Luzern, 5. März 2013 / IC
2012-129

Gemeinde Kriens; Bebauungspläne Eichhof Süd und Eichhof West

Vorprüfungsbericht

gemäss § 19 des Planungs- und Baugesetzes (PBG)

C. Lärm (Es gelten die Immissionsgrenzwerte IGW der Empfindlichkeitsstufe ES III)

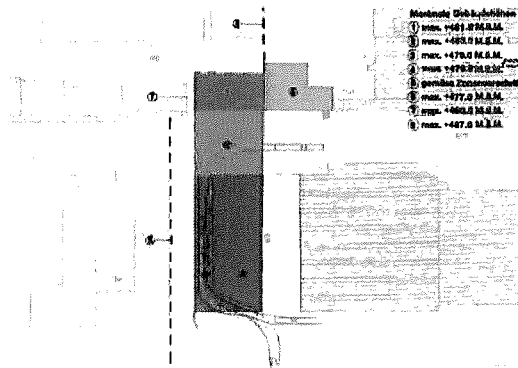
Die zum Zeitpunkt des Abschlusses der Vereinbarung durch die Brauerei verursachten Lärmimmissionen überschritten die Immissionsgrenzwerte der Empfindlichkeitsstufe III deutlich. Die Verkäuferin (Brauerei) verpflichtete sich daher, spätestens bis zur Fertigstellung der 1. Etappe der Überbauung Eichhof West folgende Lärmschutzmassnahmen zu treffen:

- Sanierung Rückkühler auf Gebäude Nr. 5 (gem. Abb.) und Unterbindung der Lärmabstrahlung gegen das Bebauungsplangebiet mit geeigneten Massnahmen.
- Lärmabsorbierende Ausstattung der Fläche des Warenumschlags (Nr. 2 in Abb.), solange sie für den Warenumschlag genutzt wird.
